**Avis de la Mission Régionale d'Autorité environnementale
Nouvelle-Aquitaine sur
un projet de parc éolien dans la commune de Doussay (86)**

n°MRAe 2022APNA95

Localisation du projet : Commune de Doussay (86)
Maître(s) d'ouvrage(s) : Société ENGIE Green
Avis émis à la demande de l'Autorité décisionnaire Préfet de la Vienne
En date du : 10 juin 2022
Dans le cadre de la procédure d'autorisation : Autorisation environnementale
L'Agence régionale de santé et le préfet de département au titre de ses attributions dans le domaine de l'environnement ayant été consultés.

Zones urbanisées autour du projet et points de mesures acoustiques – extrait du dossier de juin 2022 page 106

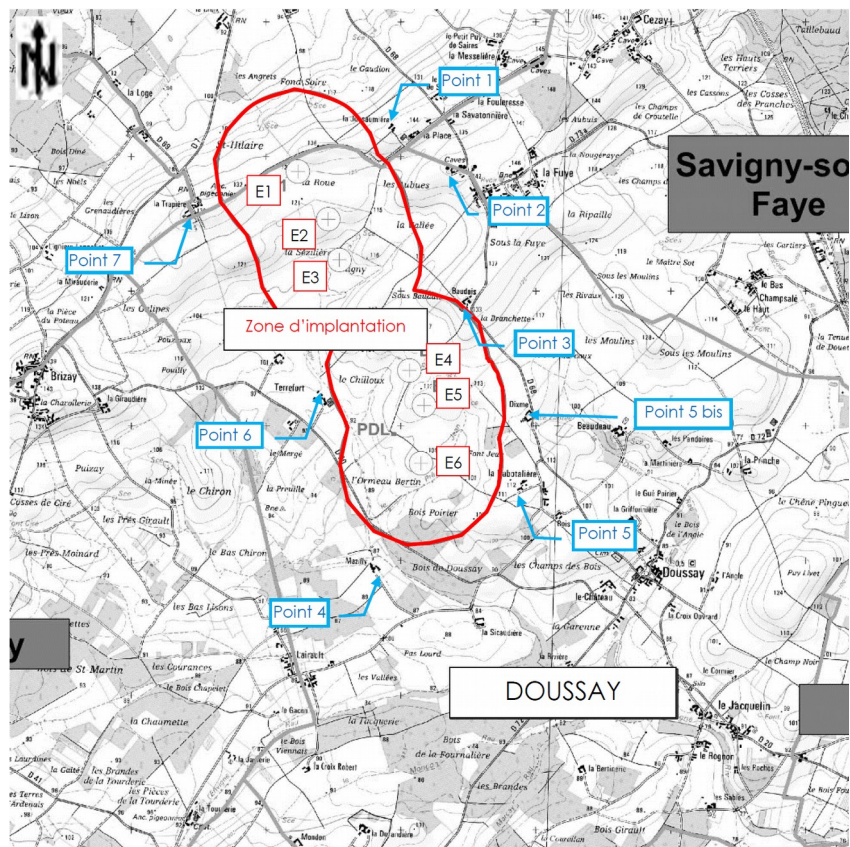
Les points choisis pour caractériser l'environnement humain proche sont répartis autour de la zone d'implantation et leur emplacement est indiqué sur la carte ci-après figurant en page 106.

La Mission Régionale d'Autorité environnementale recommande de mettre en place des campagnes de mesures dès la mise en service du parc, de vérifier les niveaux d'émergences sonores de celui-ci en phase d'exploitation et, le cas échéant, de déclencher les mesures de bridage nécessaires au respect des valeurs réglementaires pour tous les lieux habités.
